Numer pisma: DA.ZP.242.74.2.2020

Dotyczy: postępowania przetargowego w trybie przetargu nieograniczonego na **dostawę akcesoriów i sprzętu medycznego jednorazowego użytku na Blok operacyjny i OIT**, oznaczenie postępowania: **DA.ZP.242.74.2020**

Zamawiający: Samodzielny Publiczny Zakład Opieki Zdrowotnej Wojewódzki Szpital Zespolony im. Jędrzeja Śniadeckiego w Białymstoku w skrócie „WSZ”, działając na podstawie art. 38 ust. 1, 2 i 4 ustawy z dnia 29.01.2004r. Prawo zamówień publicznych (t. j. Dz. U. z 2019 r. poz. 1843) przedstawia treść pytań i udzielonych odpowiedzi oraz modyfikacje do treści specyfikacji istotnych warunków zamówienia:

2. Pakiet nr 7: Poz. b

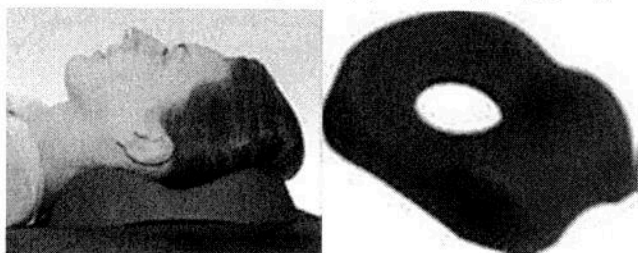
Prosimy o dopuszczenie pozycjonera typu krążek pod głowę o wymiarach 20 x 5 cm

Lub

Prosimy o dopuszczenie podpory pod głowę i szyję o wymiarach 26,4 x 22 x 6,4 cm

Odpowiedź: Nie dopuszczamy.

Odpowiedź: Dopuszczamy.

4. Pakiet nr 7: Poz. d

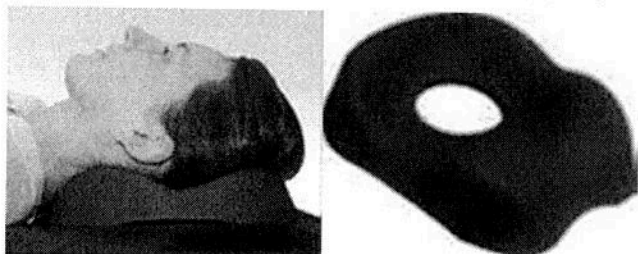
Prosimy o dopuszczenie podpory pod głowę i szyję o wymiarach 27,5 x 23,7 x 9 cm

Lub

Prosimy o dopuszczenie podpory pod głowę i szyję o wymiarach 26,4 x 22 x 6,4 cm

Odpowiedź: Nie dopuszczamy.

Odpowiedź: Dopuszczamy.

5. Pakiet nr 7: Poz. e

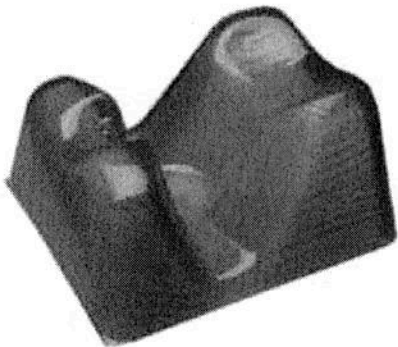
Prosimy o dopuszczenie podkładki pod głowę typu podkowa o średnicy 200 mm i wysokości 50 mm,

Odpowiedź: Nie dopuszczamy.
